con la presente si inviano le Osservazioni contro il Progetto di un impianto eolico codice procedura ID_VIP/ID_MATTIM: 1269 denominato

"Pitigliano" ubicato nei comuni di Pitigliano (GR) e Sorano (GR) costituito da 20 (venti) aerogeneratori di potenza nominale 7,0 MW per un totale

“Progetto di un impianto eolico denominato “Pitigliano” ubicato nei comuni di Pitigliano (GR) e Sorano (GR) costituito da 20 (venti) aerogeneratori di potenza nominale 7,0 MW per un totale di 140,0 MW con relative opere connesse ed infrastrutture indispensabili”

TESTO DELLE OSSERVAZIONI

Immagine 1. Vincoli ex art. 136 del CBC dal PIT della Regione Toscana e zona approssimativa dove è progettato l'impianto industriale.

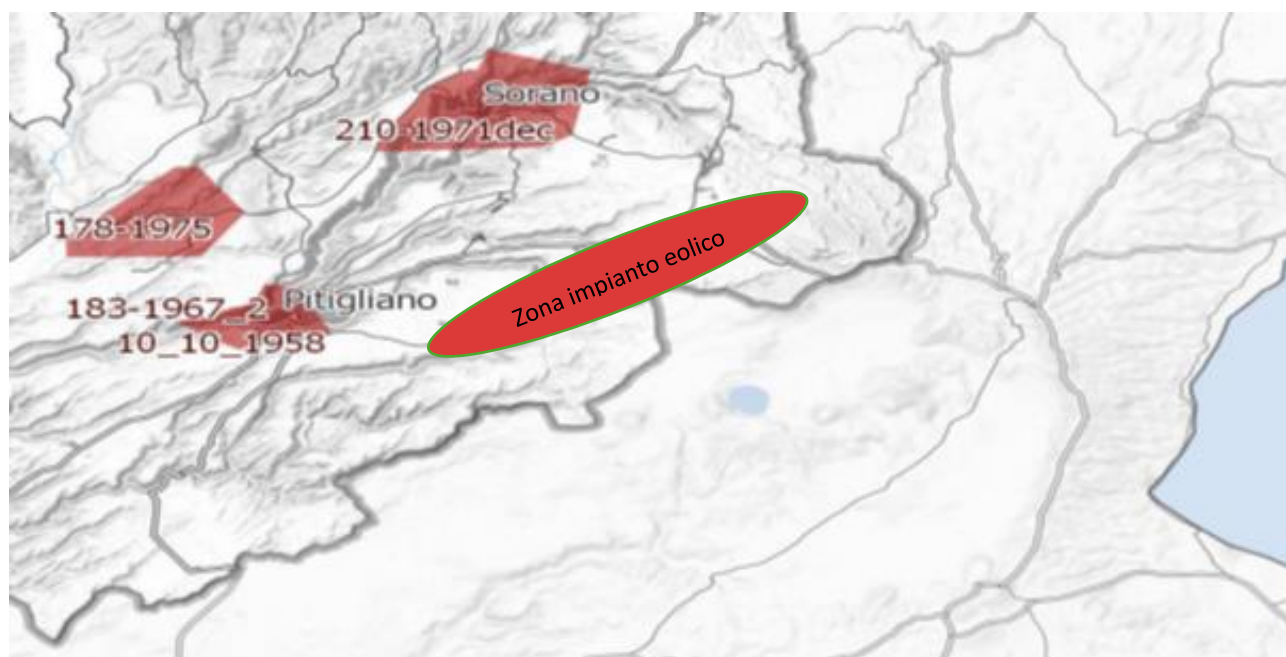
Al contrario si evidenzia che l'impianto eolico industriale citato non solo ricadrebbe con tutti e 20 gli aerogeneratori all'interno delle fasce di rispetto di 3 km di due vincoli paesaggistici di notevole interesse pubblico esistenti nella Regione Lazio e con una parte di essi nel vincolo paesaggistico del Centro abitato di Sorano (GR) quindi in aree non idonee all'installazione di impianti di energia rinnovabile. Addirittura, alcuni aerogeneratori sarebbero ubicati a poche centinaia di metri dai perimetri dei due vincoli paesaggistici laziali ex art 136 del CBC.

Inoltre, come sostiene la Proponente parte dell'impianto si verrebbe a trovare a 3,5 km dal centro abitato di Sorano. Infatti, tre degli aerogeneratori WTG 08, 09, 10 sono addirittura all'interno delle fasce di rispetto dei 3 km del suo vincolo paesaggistico di notevole interesse pubblico ex art 136 del CBC. Si evidenzia che così si crea

Immagine 3. Cumulo di una parte di impianti eolici, fotovoltaici e geotermici industriali in progettazione ed esistenti intorno all’eolico industriale “Pitigliano”.

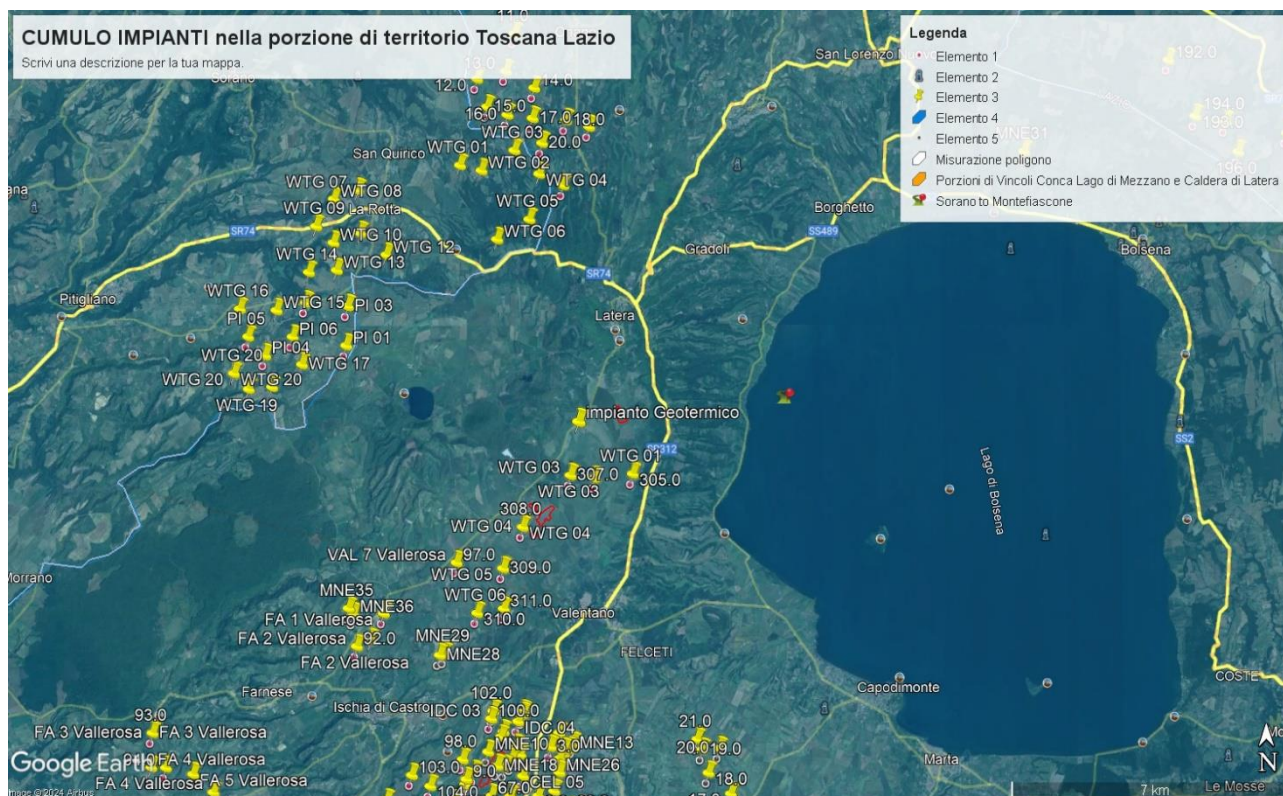
Beni Culturali “*Ambito paesaggistico, geologico e geomorfologico dell’orlo della caldera di Latera ...*” Non vengono nemmeno citati gli impianti eolici in progetto al MASE, il “Rempillo” (6 aerogeneratori) e un altro in verifica amministrativa di 14 aerogeneratori e 72, 6 MW. Ad oggi nei territori di Pitigliano, Sorano e in quello limitrofo potenzialmente potrebbero essere insediati 40 aerogeneratori alti 200 metri e larghi 170. Ma la proponente non cita neanche altri impianti che creerebbero il cumulo e quindi maggiore impatto. Infatti, sul territorio della “Città del Tufo” (Sorano e Pitigliano) impatterebbero anche l’impianto eolico “Montarzo” di Onano con 13 aerogeneratori con le dimensioni ricordate, l’altro eolico industriale nel territorio di Valentano con sette aerogeneratori (stesse dimensioni), gli impianti di Farnese con un minieolico di 3 Torri alte 60 metri già installate in località Poggio del Crognolo e l’impianto eolico industriale “Vallerosa” (7 aerogeneratori alti 200 metri e larghi 158 metri) in procedura VIA presso la Regione Lazio. Inoltre, altri impianti del minieolico già presenti a Valentano, Cellere e Piansano e due progetti eolici industriali con le stesse dimensioni (200 m x 170 m) nel Comune di Ischia di Castro. La valutazione del cumulo non prende neanche in considerazione gli impianti industriali di fotovoltaico e agrivoltaico in progetto a Farnese, Valentano, Ischia di Castro, Cellere. L’impianto geotermico in procedura Via al MASE, progettato nella Caldera di Latera. Quindi è stata effettuata una valutazione del potenziale impatto cumulativo non veritiera a dispetto di quanto affermato dalla proponente che sostiene di aver preso in considerazione uno spazio di 10 km intorno al suo impianto per gli impatti che si creerebbero.

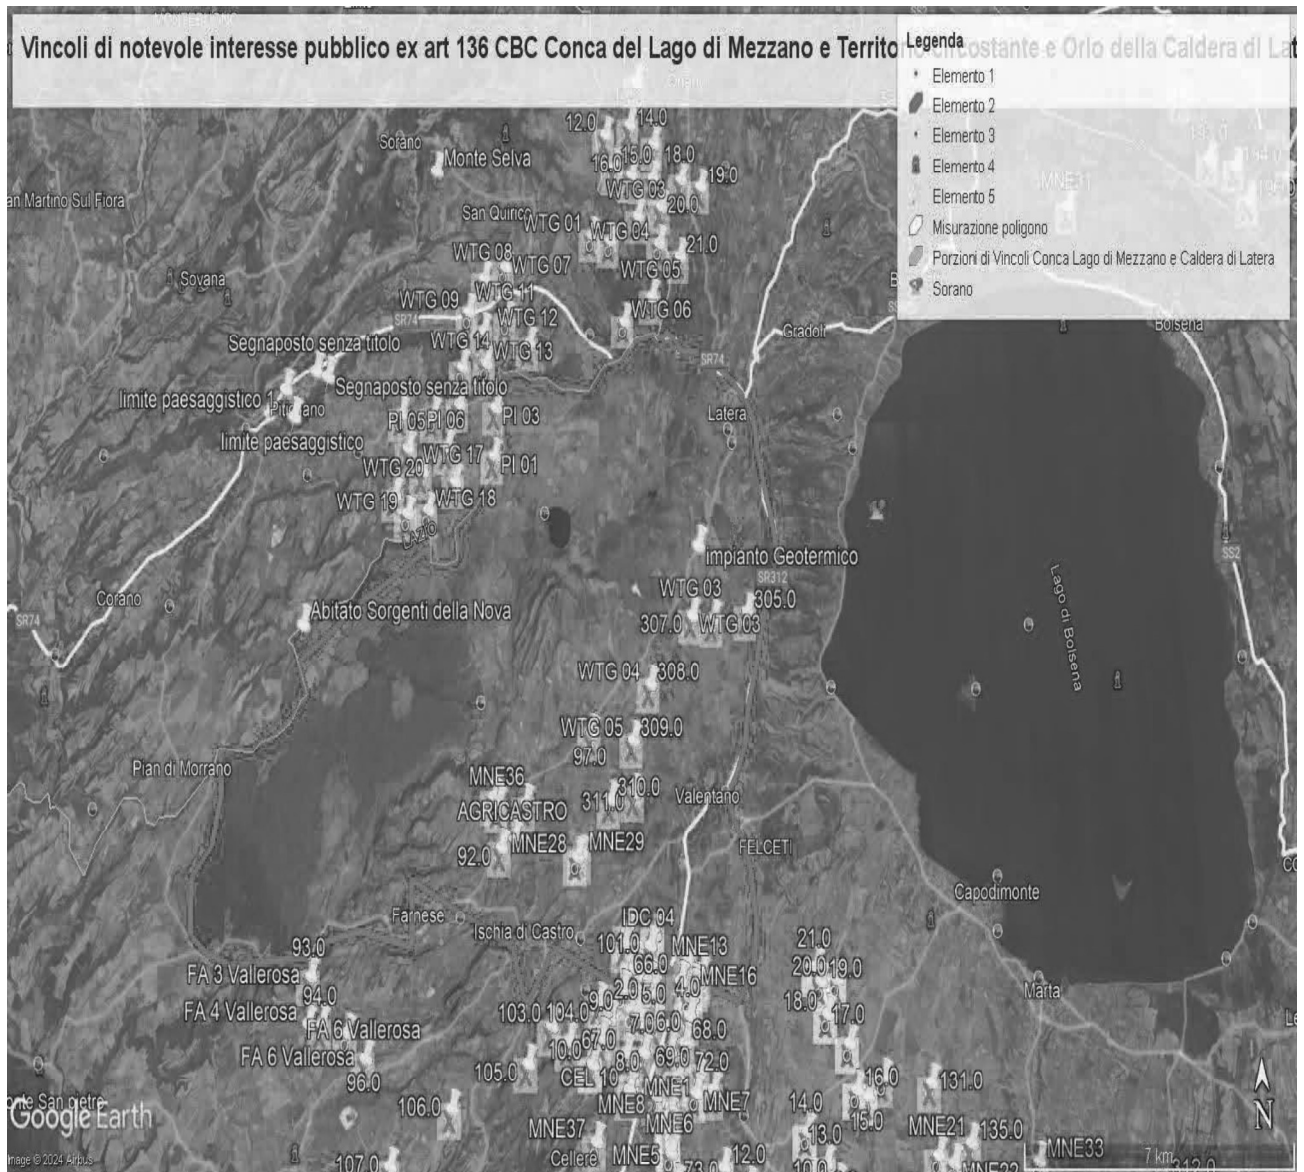
Come è illustrato nell'immagine si ribadisce che l'impianto industriale "Pitigliano" ricade completamente all'interno delle fasce di rispetto dei due vincoli di notevole

interesse pubblico e lambisce quelle di un terzo vincolo e quindi come affermato dal Consiglio di Stato nelle sentenze citate, l'impianto è insediato in area non idonea ai sensi dell'art. 20 comma 8 lettera c quater del D.Lgs. n. 199/2021 e ss.mm.ii al contrario di quanto sostiene la proponente.

IMMAGINE n. 3 Impianto eolico industriale “Pitigliano” e distanze aerogeneratori dai Vincolo “Orlo della Caldera di Latera.

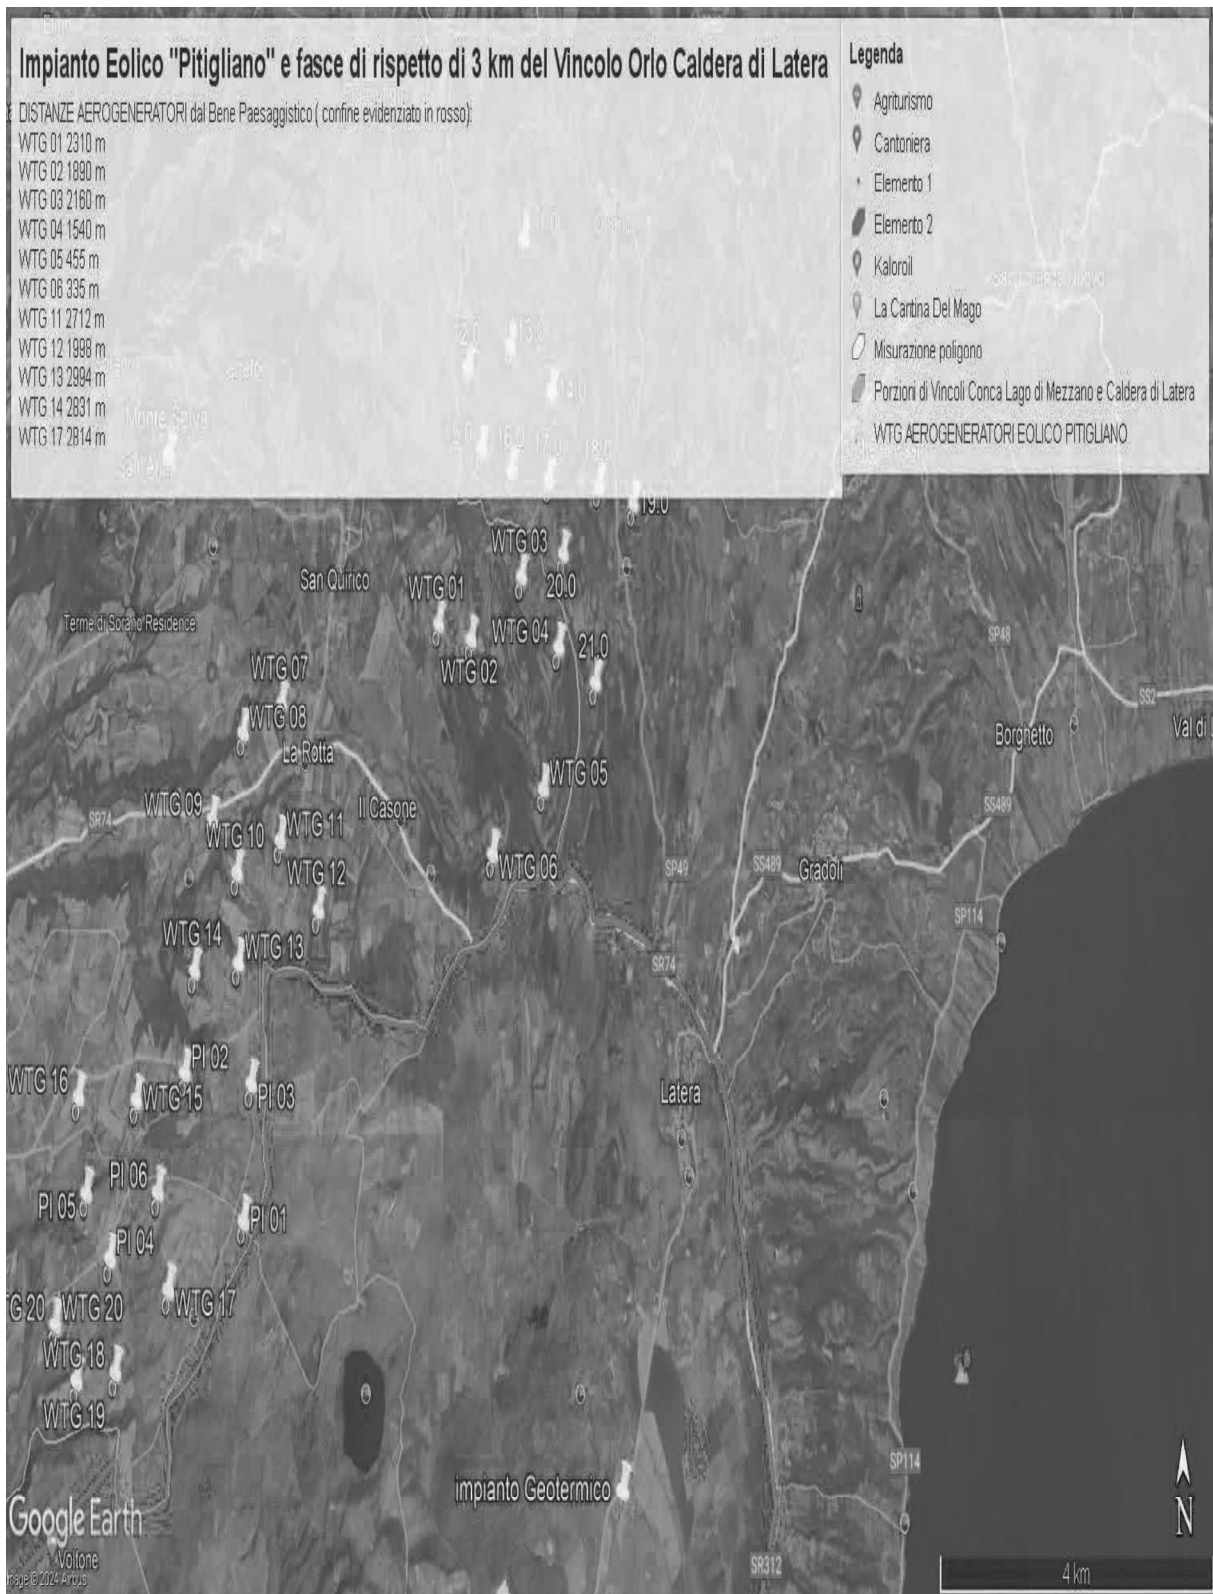
Concludendo, si evidenzia ancora che la proponente non effettuando la procedura prevista dalla Parte III delle Linee Guida nazionali ha ignorato un vincolo paesaggistico di notevole interesse pubblico istituito con un provvedimento del Segretariato regionale del Ministero della Cultura per il Lazio che ha emanato il Decreto di dichiarazione di notevole interesse pubblico n. 22 del 15.02.2024 ai sensi e per gli effetti dell'art. 136, co. 1, lett. c) e d) del decreto legislativo 22 gennaio 2004, n. 42, "Ambito paesaggistico, geologico e geomorfologico dell'orlo della caldera di

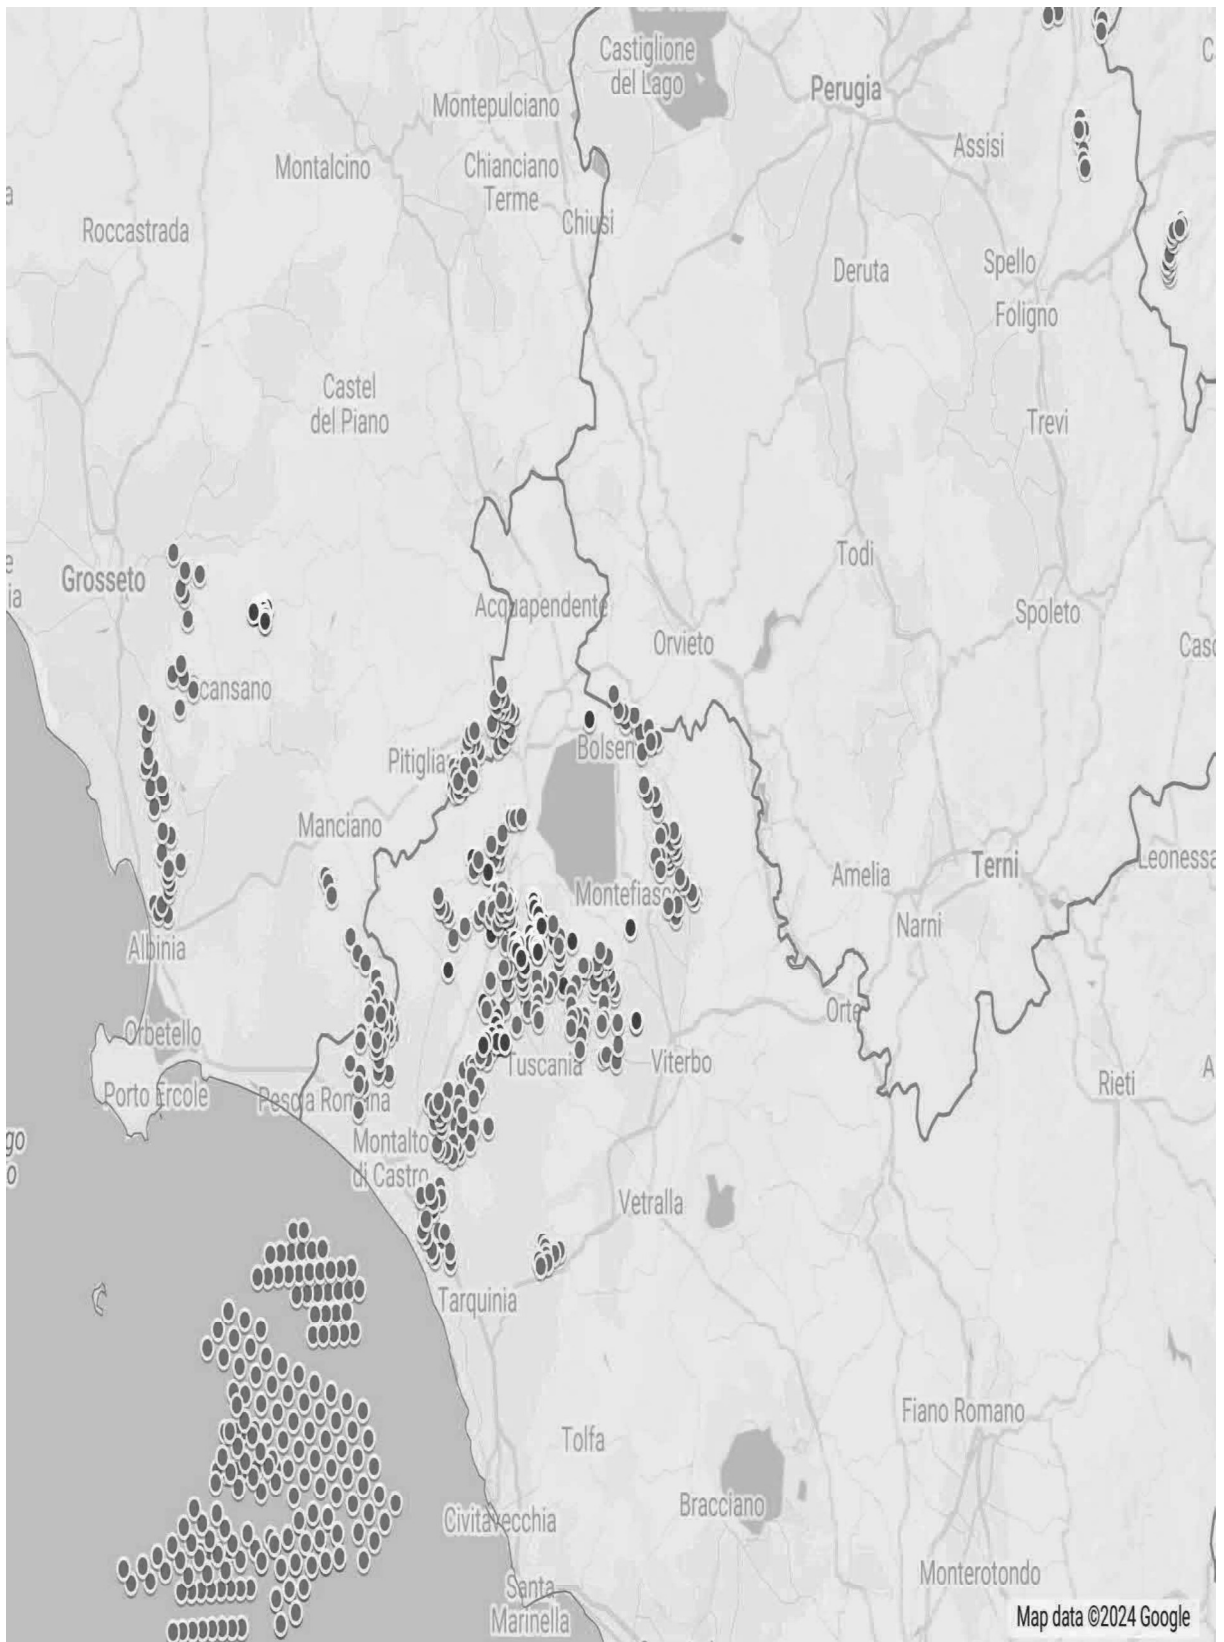
IMMAGINE n. 4 Si evidenzia che i tre aerogeneratori WTG 07, WTG 08 e WTG 09 impattano con il vincolo paesaggistico di notevole interesse pubblico del Centro Storico di Sorano. Il WTG 07 si troverebbe a 2828 m, WTG 08 2504 e WTG 09 2990. Il cavidotto dell'impianto invece impatta in buona parte del Vincolo paesaggistico ex art. 136 del CBC del Centro Storico di Pitigliano.

IMMAGINE n 5. Mappa eolici elaborata dall'Associazione Amici della Terra. La mappa evidenzia il cumulo degli impianti tra Lazio e Toscana.

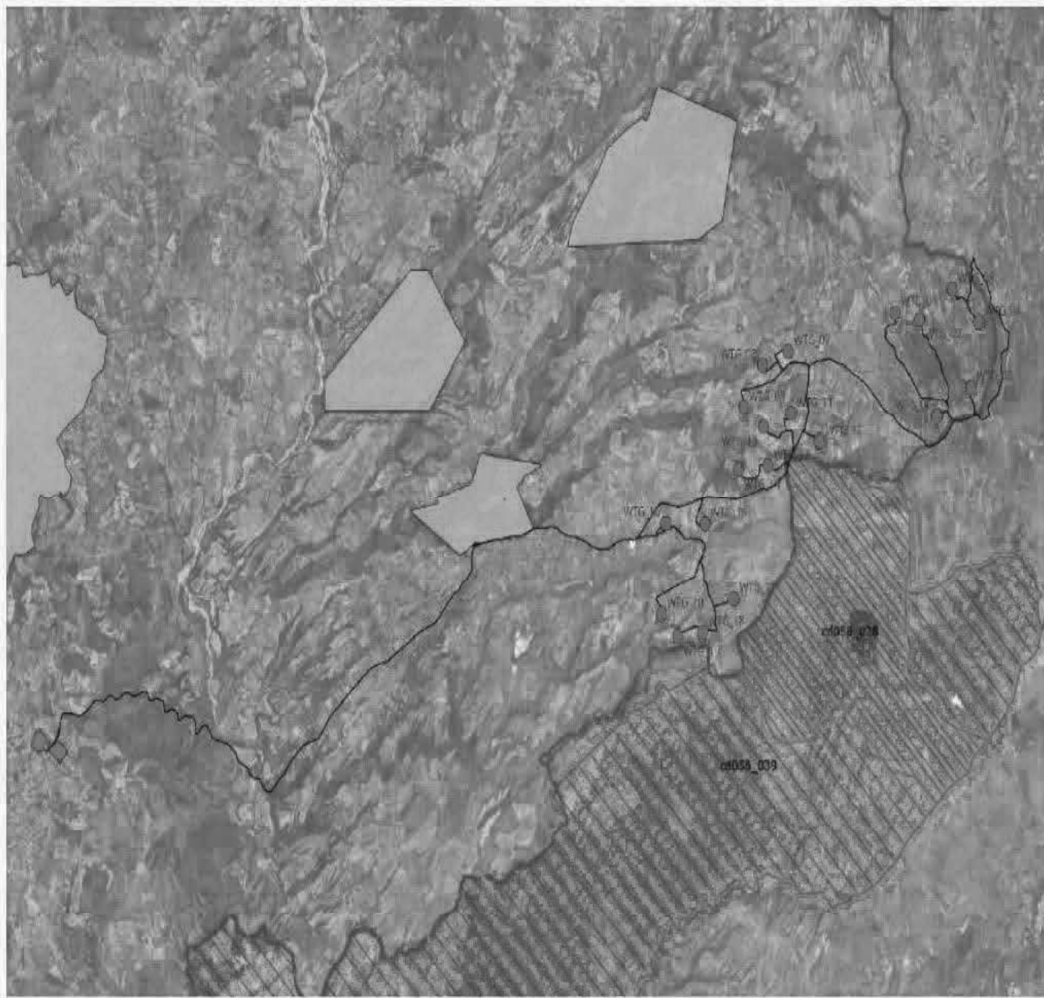
Riguardo al cumulo degli impianti FER, le mappe prodotte dalla proponente riguardano, come già evidenziato, soltanto una parte molto piccola degli impianti FER dell'area intermedia e vasta e in particolare di quelli eolici che contribuiscono a creare un notevole cumulo e la saturazione del territorio tosco laziale. Riguardo al cumulo dei soli impianti eolici si riporta la mappa dell'intervisibilità degli impianti eolici elaborata dall'Associazione nazionale “Amici della Terra”.
